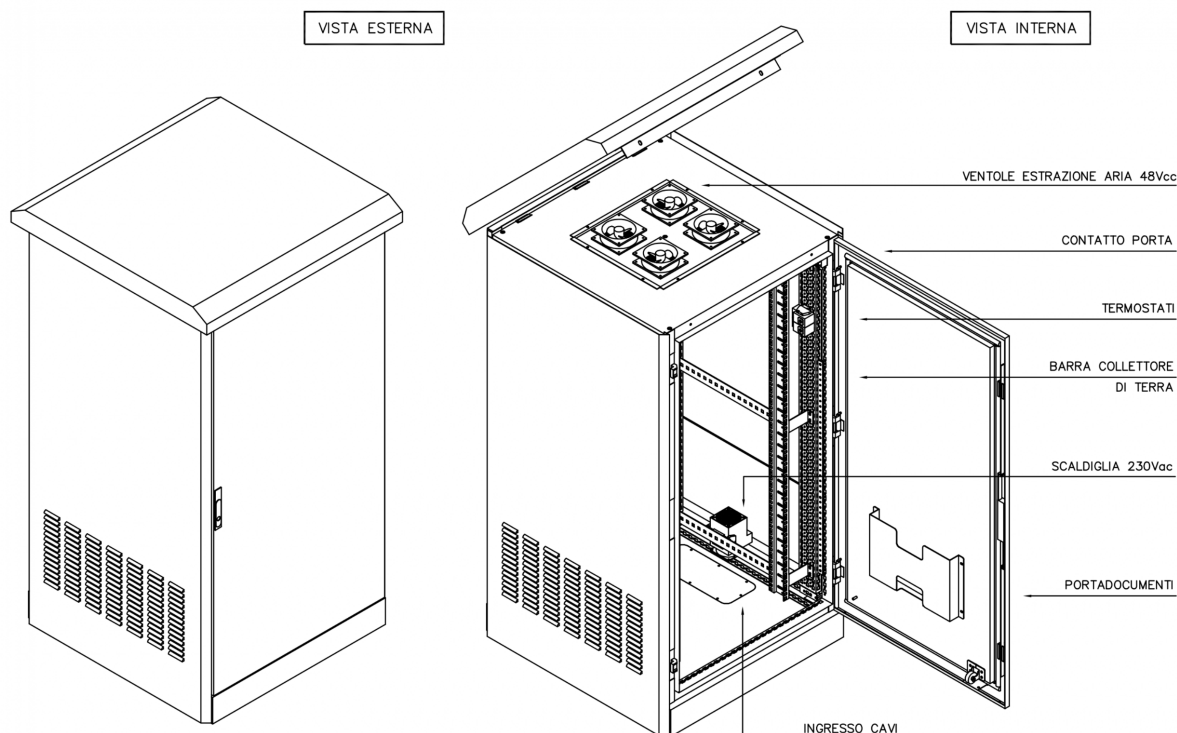
Q10: In considerazione della mancanza di specifiche tecniche dell'armadio da esterno (800x800x1600), si chiede l'elenco di eventuali fornitori omologati

LepidaSpA (A9 v1): Non è stata condotta un'omologazione. L'armadio da rendere disponibile è un armadio da esterno con caratteristiche standard per il quale si può fare riferimento ad uno schema del tutto esemplificativo, e non vincolante come quello di seguito
